STUDER

Service Information

Software up-date in TLS 4000 MKI

SI 97/86

- Synchronizer Board complete
1.812.106.22 page 1 to 5

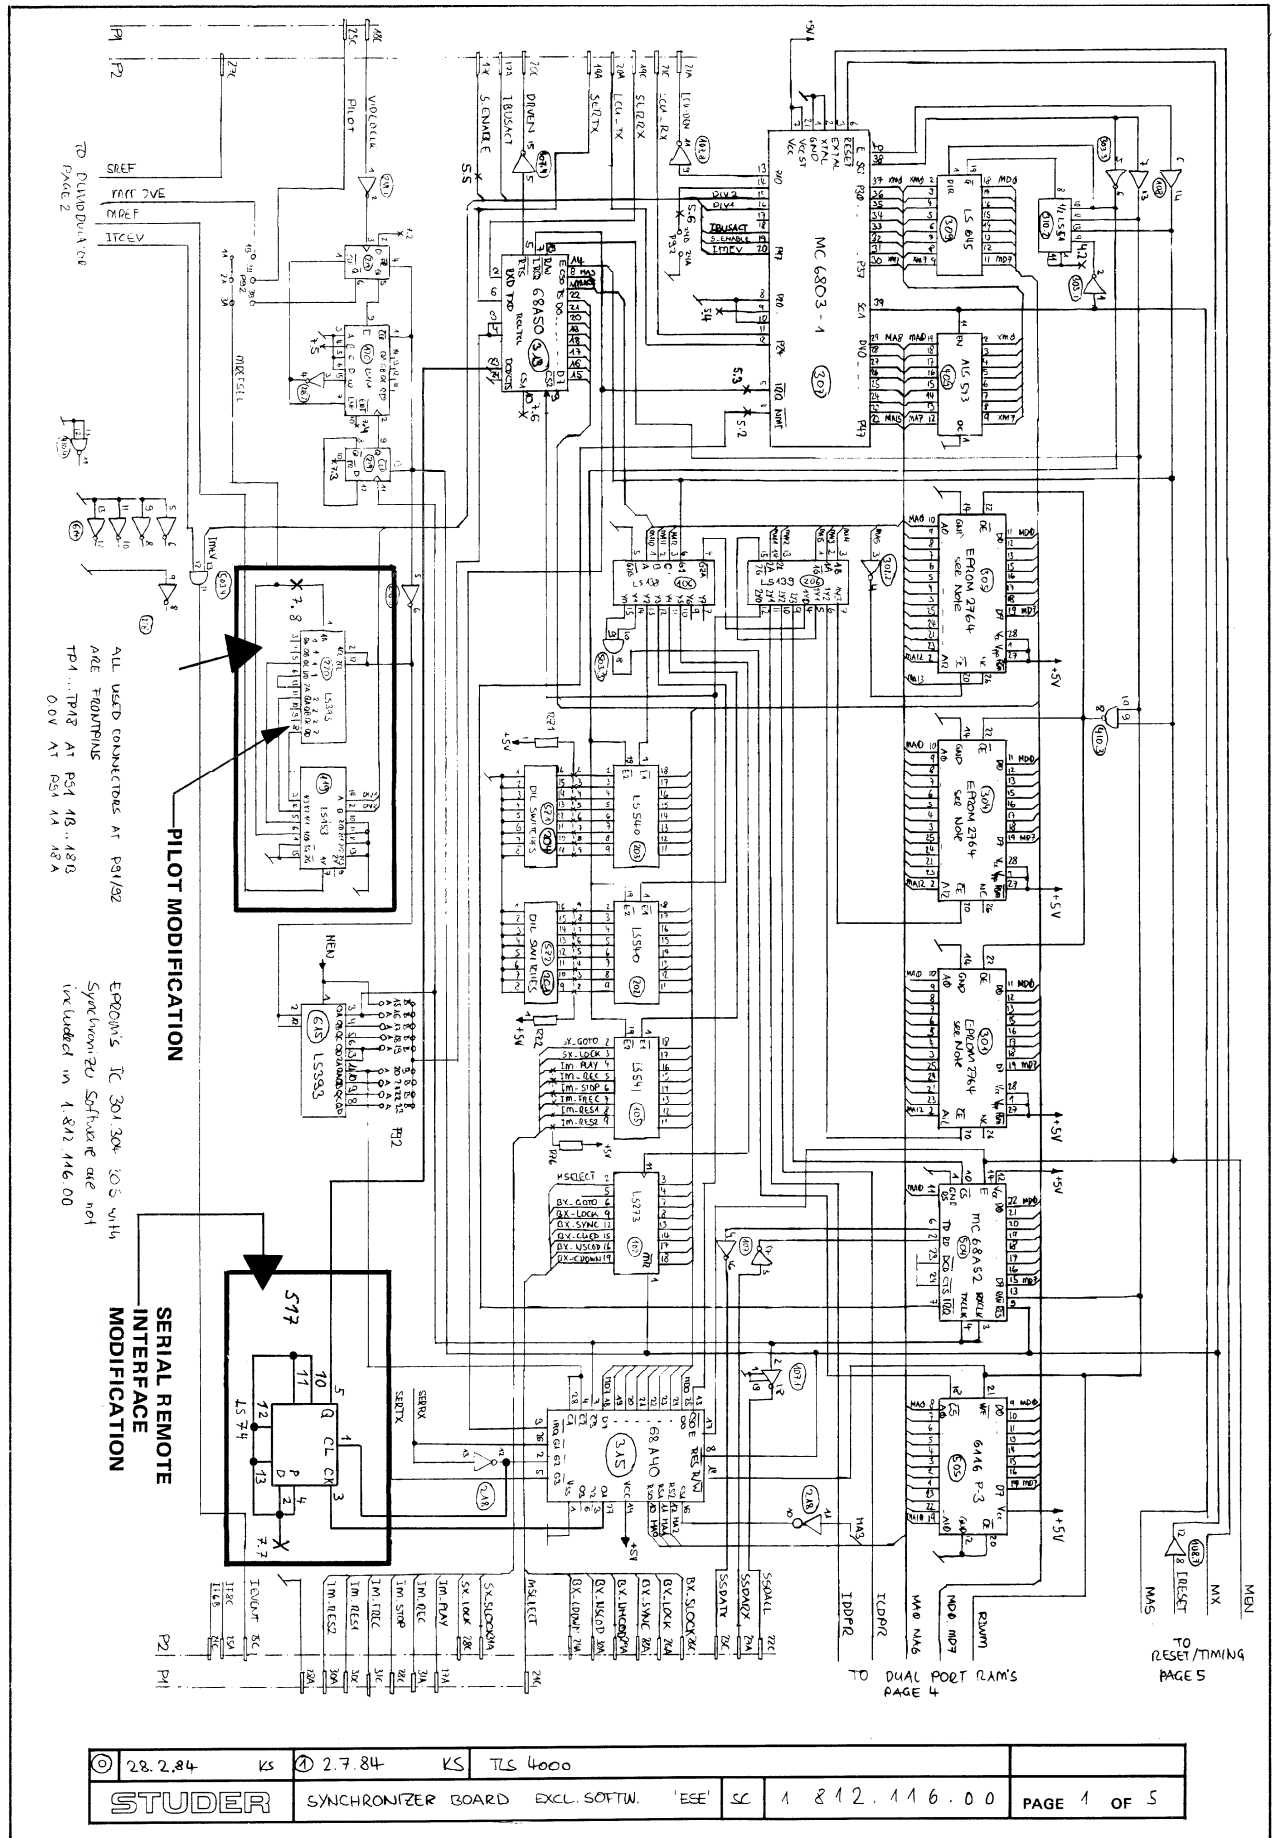
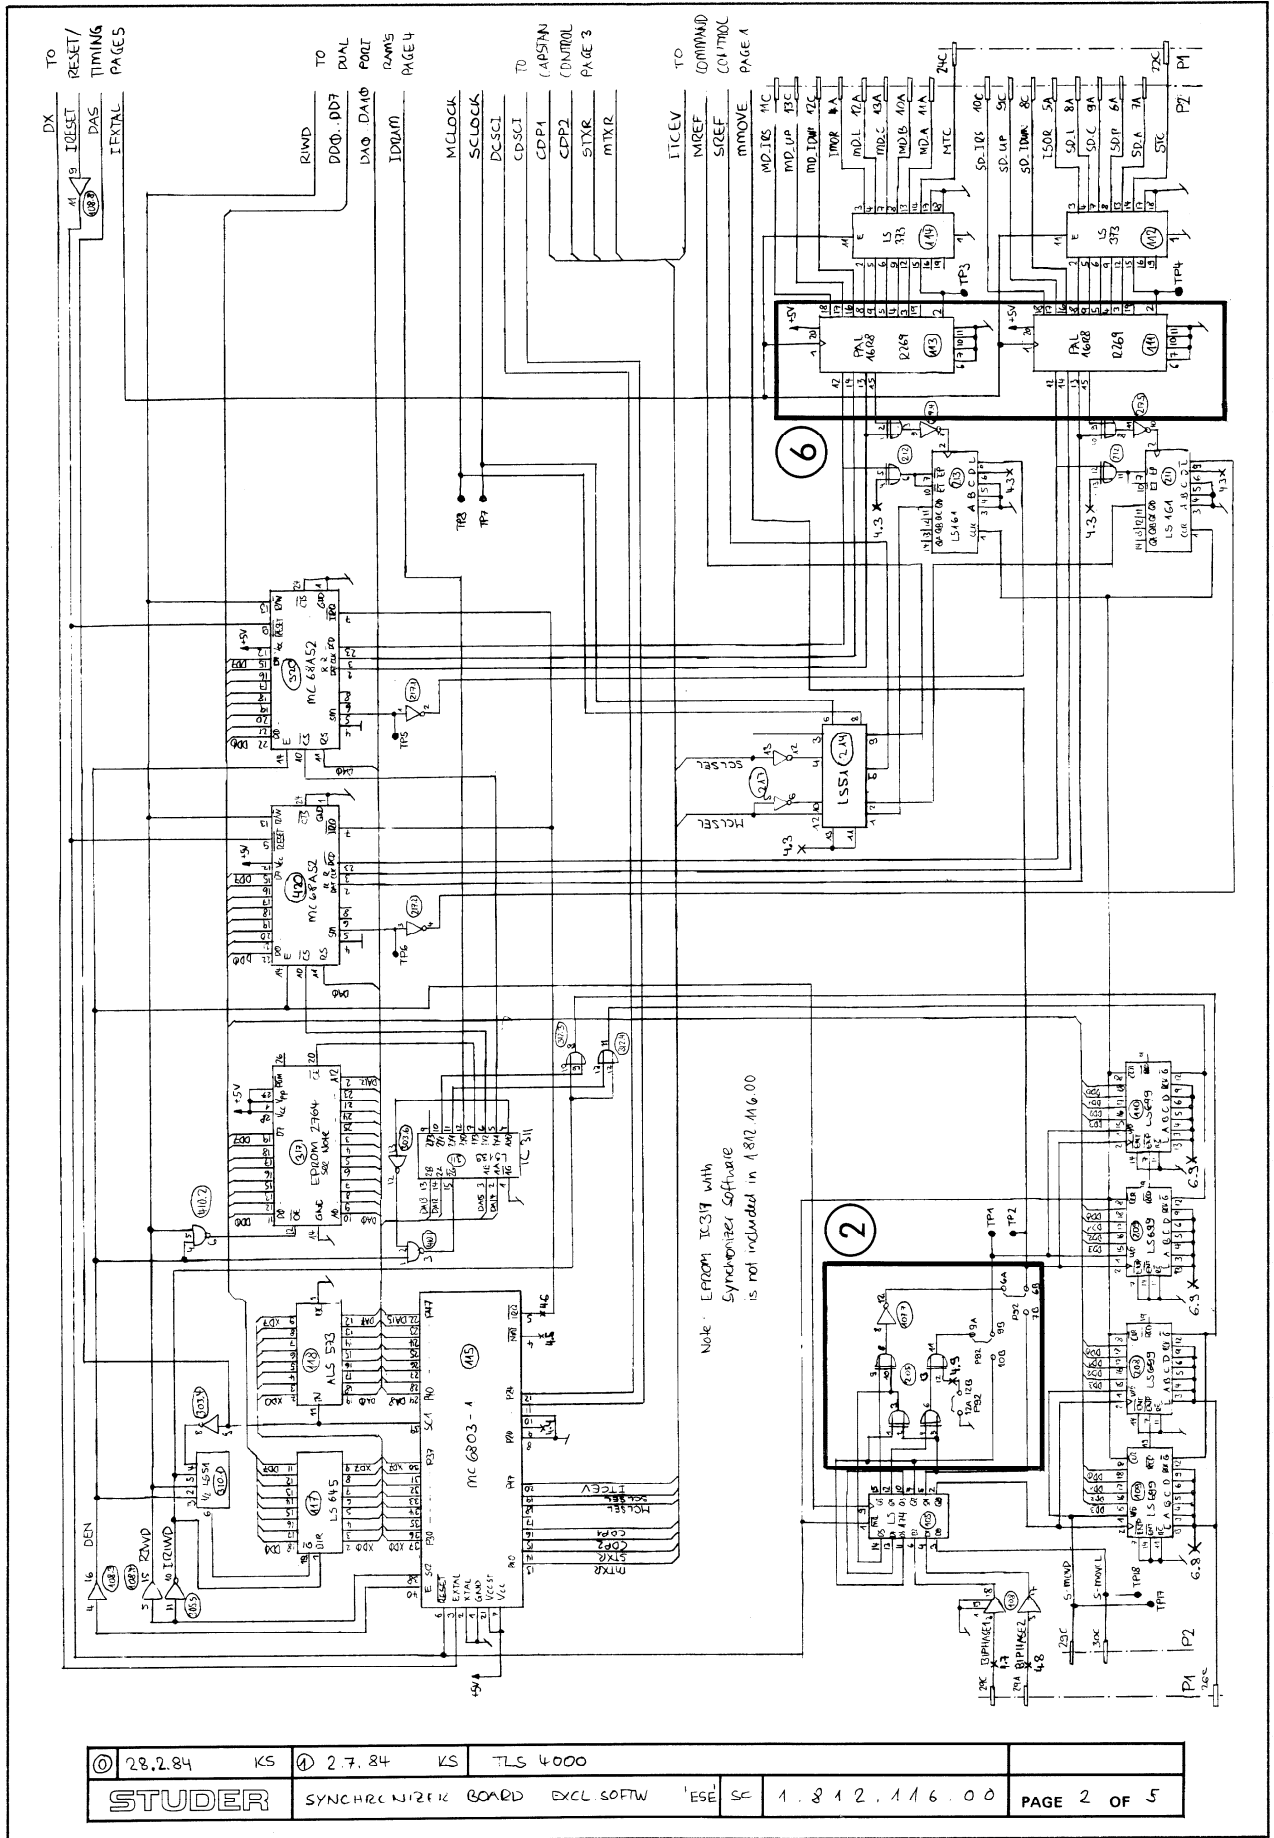
Die Blöcke bezeichnen alle bis zum heutigen Stand von 1.812.106.22 durchgeführten Änderungen:

- 1 SMPTE-Bus Erweiterung
- 2 Auswertung von Mastermovepuls Richtung
- 3 Bufferung des Signales LCU-ENABLE
- 4 Frontpinreihe Testpunkte und GND gegeneinander vertauscht. (TP von vorne zugänglich)
- 5 Pilotfrequenzteiler Änderung
- 6 TC-Demodulator PAL 1.025.026.90 wird durch 1.025.026.91 ersetzt.

The blocks show all modifications which have been made up to hardware 1.812.106.22:

- 1 SMPTE-Bus modification
- 2 Master move pulse modification
- 3 Signal LCU-ENABLE is buffered
- 4 Testpoints are exchanged with GND (Access to the testpoints from the front of Synchronizer)
- 5 Modification for pilotfrequency-divider
- 6 PAL TC-demodulator 1.025.026.90 replaced by 1.025.026.91
